MEMORANDO DSH-0006-2022

ASUNTO : Criterio técnico a la primera información aclaratoria del Estudio de Impacto Ambiental Categoría II “CANTERA PETROSA”

Estudio: "CANTERA PETROSA"

Expediente: DEIA-II-M-078-2021

CANTERA PETROSA
Exp.:DEIA-II-M-078-2021

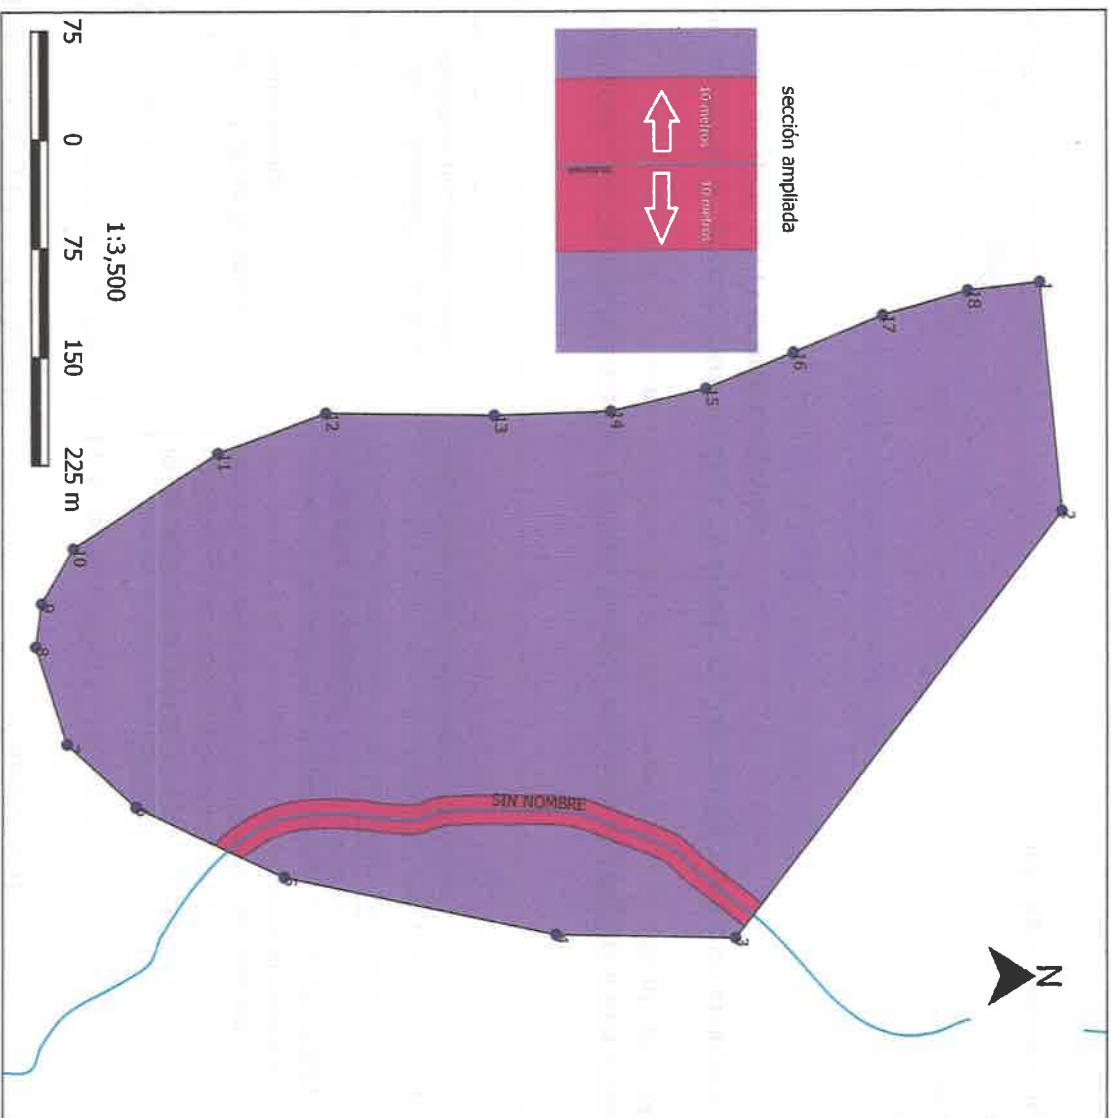
Pag.	Sección	Declara	Observaciones
74	6.6.1. Calidad de aguas superficiales	No se observan corrientes de aguas superficiales, sin embargo, el agua de escorrentía se escurre por las depresiones adyacentes que se forman durante los periodos de lluvia, las cuales se orientan en dirección a quebradas circundantes donde drenan de manera natural la mayoría de las aguas.	Presentar un mapa en donde se muestren "las quebradas circundantes" al área del proyecto, y si alguna de ellas colinda con el proyecto, se solicita marcar con coordenadas su respectiva zona de protección.
74	6.6.1.a. Caudales (máximo, mínimo y promedio anual)	En el Estudio Hidrológico presentado en los anexos podemos observar los caudales máximos y mínimos de la quebrada que colinda con el proyecto.	Especificar cuál es la quebrada que colinda con el proyecto, ya que en el punto 6.2.2 deslinda de la propiedad (pag71) no se menciona este cuerpo de agua

En ese sentido solicitamos se aclare si el cuerpo de agua atraviesa el polígono o solo colinda con el mismo, y cualquiera que sea el caso, se solicita delimitar la zona de protección tal como lo establece el artículo 23 y 24 de la ley 1 del 3 de febrero de 1994.

Nota: A través de proyecciones en Qgis se refleja un cuerpo de agua que atraviesa el polígono y se calculó una zona de protección de 7,880 m². (Ver mapa adjunto)
